VYSVĚTLENÍ ZADÁVACÍ DOKUMENTACE Č. 7					
NÁZEV ZAKÁZKY					
VÝCHODNÍ PŘÍSTAVBA A STAVEBNÍ ÚPRAVY NEMOCNICE NÁSLEDNÉ PÉČE V HORAŽĎOVICÍCH					
SPISOVÁ ZNAČKA:	CN/162/CN/23	ČÍSLO JEDNACÍ:	5982/23/CN	SYSTÉMOVÉ ČÍSLO VZ:	P23V00000501
ODKAZ - EZAK:	https://ezak.cnpk.cz/contract_display_10643.html				
ODKAZ VVZ:	-				
ODKAZ TED:	-				
ZADAVATEL:	Nemocnice následné péče LDN Horažďovice, s.r.o.				
SÍDLO:	Blatenská 314, Horažďovice, 341 01	IČO:	26360870		
STATUTÁRNÍ ZÁSTUPCE:	Ing. Martin Grolmus – předseda rady jednatelů, Ing. Ondřej Provalil, MBA – místopředseda rady jednatelů				
POVĚŘENÁ OSOBA:	Ing. Martin Grolmus				
ADMINISTRÁTOR:	Centrální nákup Plzeňského kraje, příspěvková organizace				
SÍDLO:	Vejprnická 663/56, 318 00 Plzeň	IČO:	72046635		
STATUTÁRNÍ ZÁSTUPCE:	Mgr. Bc. Jana Dubcová, ředitelka				
POVĚŘENÁ OSOBA:	Ing. René Hartman				
E-MAIL:	rene.hartman@cnpk.cz				
DRUH VZ:	Stavební práce	REŽIM VZ:	Podlimitní	DRUH ŘÍZENÍ:	ZPŘ

Dotaz č. 1:

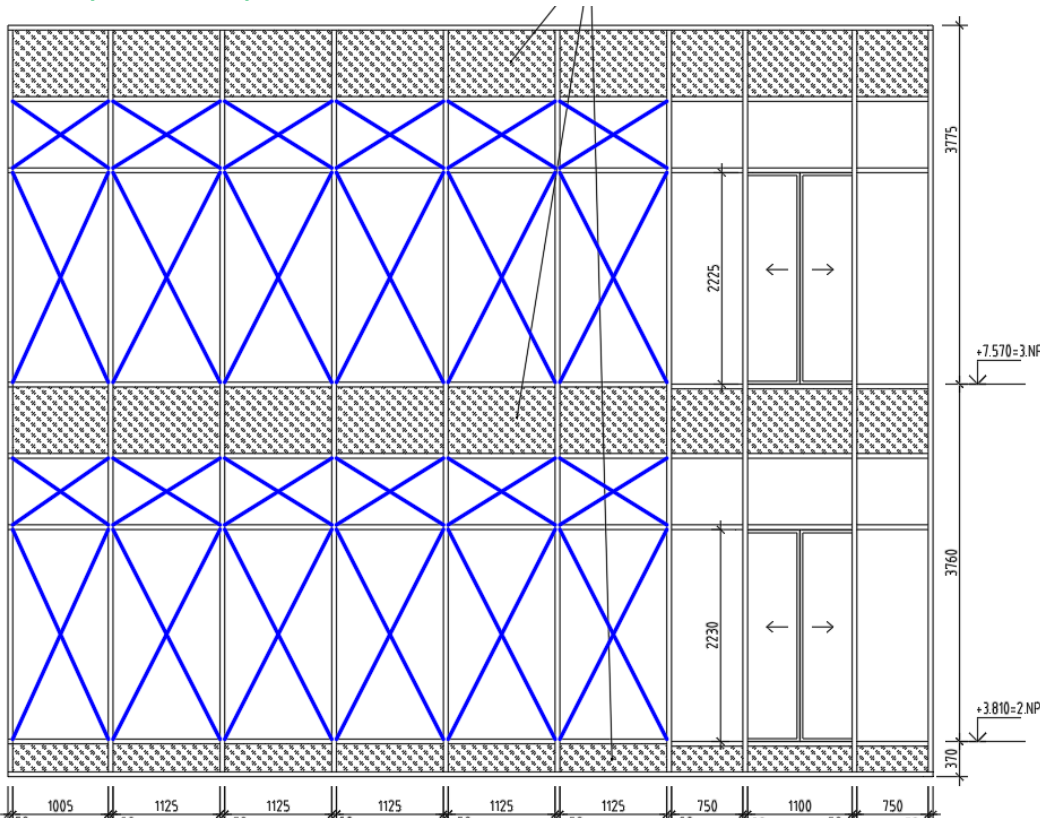
1. Ve VZD č. 5 zadavatel odpověděl na dotaz k položce č. 417 – viz. níže. Žádáme ještě o další doplnění informací k vnitřním žaluziím. Z uvedené odpovědi není zřejmé stanovení rozměru žaluzií, zda budou odpovídat svými rozměry konstrukci sloupko-příčkové fasády, tj. 17 ks žaluzií se samostatným ovládáním na 1 podlaží nebo budou předsazené před nosné sloupy fasády, pak narážíme na výrobní omezení, kdy limitující délka pro zastínění je 6m v jednom kuse, nicméně je to řešitelné, ze dvou segmentů, např. 6m úsek by se zatahoval ve směru doleva od rozdělení a zbylý úsek doprava ve směru k automaticky posuvným dveřím. Jak je myšleno zastínění v prostoru automaticky posuvných dveří? Má být zastíněn tedy jen nadsvětlík? Jak má být zastíněna část fasády vpravo od posuvných dveří, také

další samostatnou žaluzií? Resp. neuvažuje zadavatel i o jiném způsobu, např. zatmavená skla, popř. nalepení zastiňovací fólie na skla, min. v prostoru nadsvětlíku posuvných dveří a vpravo od nich v segmentu šířky 750 mm? Jinak zastínění lze vždy seskládat s několika segmentů, ale na ovládání je to nekomfortní. Žádáme zadavatele o stanovení způsobu řešení zastínění, tak aby všichni uchazeči měli stejné zadání a zadavatel se tak nevystavoval riziku, že obdrží vzájemně neporovnatelné cenové nabídky.

Žaluzie jsou uvažovány jako samostatné prvky dle rastru dělení jižní fasády (tj. 12ks nízkých pro nadsvětlíky a 12ks pro spodní vyšší prosklení). Část fasády s automatickými dveřmi bude bez žaluzií, tato část je zastíněna konstrukcí vnějšího evakuačního schodiště, viz. půdorysy podlaží 2.NP a 3.NP, kde jsou žaluzie v půdorysu zobrazeny (zeleně) a označeny poznámkou (v půdorysu 2.NP poznámkou č.7 a v půdorysu 3.NP poznámkou č.4. Pro přehlednost přikládám náčrtes rozmístění

Žaluzie předpokládáme využívat pouze v letních měsících a dle aktuální potřeby, kdy bude možné nechat zatažené jen některé části a zbytek nechat průhledný. Spojovací krček bude využíván i pacienty při zdravotních procházkách.
